Objet : Demande d'autorisation de renouvellement extension de la carrière de Valliguières – Compléments de réponse à l'avis de la DDTM du Gard du 11 août 2016

PJ1 : Note hydraulique complémentaire – Projet de renouvellement et d'extension de la carrière – ATDX 21 septembre 2016

NOTE HYDRAULIQUE COMPLEMENTAIRE
Projet de renouvellement et d'extension
d'une carrière

EVALUATION DES MODIFICATIONS ENVISAGEES SUR UN BASSIN DE DECANTATION

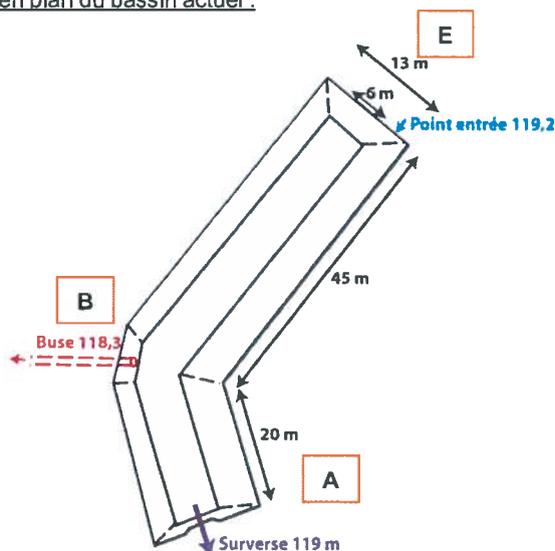
La société LAFARGE GRANULATS FRANCE souhaite améliorer l'efficacité du bassin de décantation situé à l'entrée de sa carrière de Valliguières. Elle propose les modifications suivantes :

- Approfondissement du bassin afin d'augmenter le volume mort disponible,
- Déplacement du point de sortie en bout de bassin (point A) au lieu du point B actuel situé au 2/3 de la longueur (augmentation de la longueur utile pour la décantation).

Vue en plan du bassin actuel :

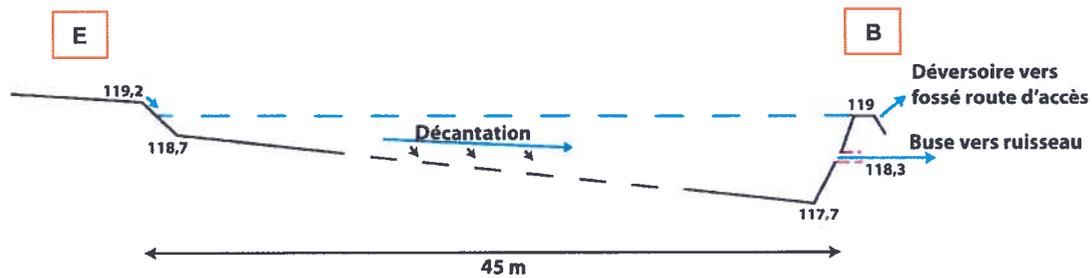
Toutefois, afin d'améliorer la gestion des matières en suspension, nous proposons d'apporter dans un délai maximal d'un mois les modifications suivantes du bassin :

- Approfondissement afin d'augmenter le volume de stockage des eaux de ruissellement avant vidange. Le surcreusement minimum sera de 0,7 mètre et pourra atteindre 1 mètre si possible selon la nature de la roche. Le volume total disponible passera de 500 à 700 m³ et le volume mort (sous le niveau de la surverse) de 70 à 570 m³. L'ancien point d'entrée de la buse sera conservé et équipé d'un ouvrage béton de manière à pouvoir effectuer facilement et si besoin un contrôle des eaux de rejet en toute sécurité.
- Déplacement du point de sortie des eaux en bout de bassin, ce qui permet de passer la longueur utile pour la décantation de 46 à 64 mètres et de réduire sensiblement le taux de matières en suspension (abaissement de la vitesse de sédimentation des particules et amélioration du rapport longueur/largeur).

Volume total disponible : 500 m³

Volume mort (sous le niveau de la buse) : 70 m³

Débit en sortie au niveau de la buse (point B) : 0,003 m³/s (ou 10,8 m³/h)

Débit au niveau du déversoir : 1,4 m³/s

Durée vidange : 46h

Rapport longueur/largeur : 3,5 (45/13)

Rapport hauteur/longueur : 0,03 (1,3/45)

Vue en plan du bassin modifié :

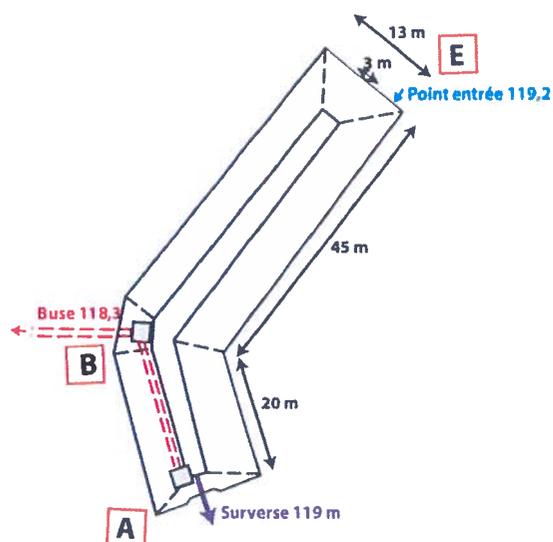
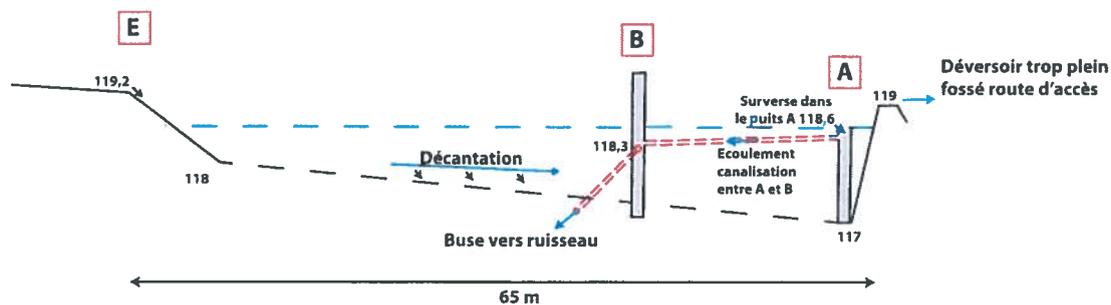
Approfondissement de 70 cm du fond du bassin, en conservant des pentes latérales et longitudinales de part et d'autre (pas de fond plat).

Déplacement de la sortie du bassin du point B au point A : mise en place de deux puits béton carrée (80×80 cm) aux points A et B. Le puits béton au point A se remplit par surverse à la cote 118,6 m NGF. Une canalisation relie le puits béton du point A au puits béton du point B (cote 118,5 à 118,4 m NGF environ). Le puits béton au point B est plus haut que le déversoir de trop plein du bassin et de la cote de remplissage de celui-ci, soit au-dessus de la cote 119,2 m NGF (point haut à environ 119,5 m NGF) : ainsi, l'eau ne peut pas rentrer par déversement dans le puits B. Le seul apport d'eau provient de la canalisation depuis le puits A. Le puits B se remplit jusqu'à atteindre la cote de la buse permettant le rejet vers le ruisseau la Valliguière, comme actuellement (buse à 118,3 m NGF).

Les puits sont fermés sur le dessus par une grille qui peut être retirée pour leur entretien. La canalisation entre les points A et B présente le même diamètre que la buse de sortie (40 mm).

Volume total disponible : 780 m³
 Volume mort (sous le niveau de la surverse du point A) : 570 m³
 Débit en sortie au niveau de la buse (point B) : 0,003 m³/s (ou 10,8 m³/h)
 Débit au niveau du déversoir : 1,4 m³/s
 Durée vidange (Partie eau supérieure au-dessus du point A) : 19h
 La partie eau inférieure située sous le point A s'infiltré (une journée environ, ordre de grandeur constatée par LAFARGE au niveau de la carrière)
 Rapport longueur/largeur : 5 (65/13)
 Rapport hauteur/longueur : 0,03 (2/65)

La modification aura pour effet d'augmenter de manière significative le volume mort sous le point de sortie d'eau (buse au point B pour le bassin actuel et surverse du puits A après modification), passant de 70 m³ à 570 m³. Ainsi, une partie importante des eaux sera stockée dans le nouveau bassin et s'infiltrera, sans rejet à l'extérieur du site. Le volume mort après modification aura la capacité de stocker un volume supérieur à 1h de pluie d'intensité décennale, sans rejet. Ainsi, la modification aura pour effet de diminuer la fréquence des rejets en cas de pluie, et ainsi diminuer d'autant la possibilité d'entraînement de fines vers le milieu extérieur.
